Modellname	Modell	Typ	Modelljahr	Datum	Verfasser
CB1300S	CB1300S5 CB1300SA5	SC54	05	28-11-05	Grün/Gaßner Quality & Service

## Verkleidungsscheibe flattert (CB1300S)

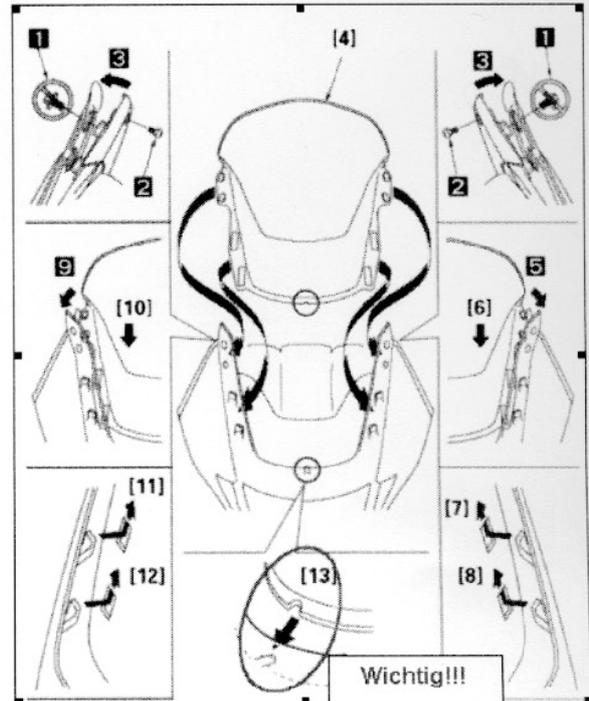
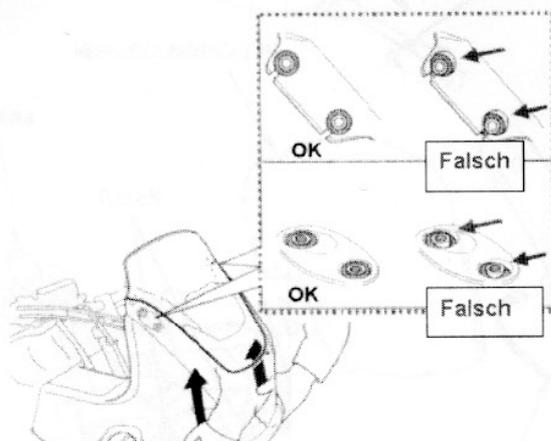
Wenn die Verkleidungsscheibe nicht richtig montiert ist, kann die Scheibe während der Fahrt im Bereich der Frontverkleidung anfangen zu vibrieren.

Wenn die Scheibe stark vibriert, wird auf Dauer die Frontverkleidung beschädigt.

Die Kerbe in der Verkleidungsscheibe und die Nase an der Frontverkleidung genau aufeinander ausrichten. Wenn beides passgenau zusammengefügt ist, gibt es zwischen Scheibe und Verkleidung keinen Spalt.

Beim Ausrichten und Ansetzen der Verkleidungsscheibe darauf achten, dass die Gummitüllen richtig sitzen und nicht gequetscht sind.

Wenn das Vibrationsproblem auftritt, ersetzen Sie den "Gummi, Rückspiegelfuß" (88201-MEJ-J00), setzen einen "Gummidämpfer, Kühlergitter" (19033-MBB-300) ein und bauen die Verkleidungsscheibe dann wie in der "Montageanleitung" beschrieben wieder an, damit das Problem nicht wieder auftritt.
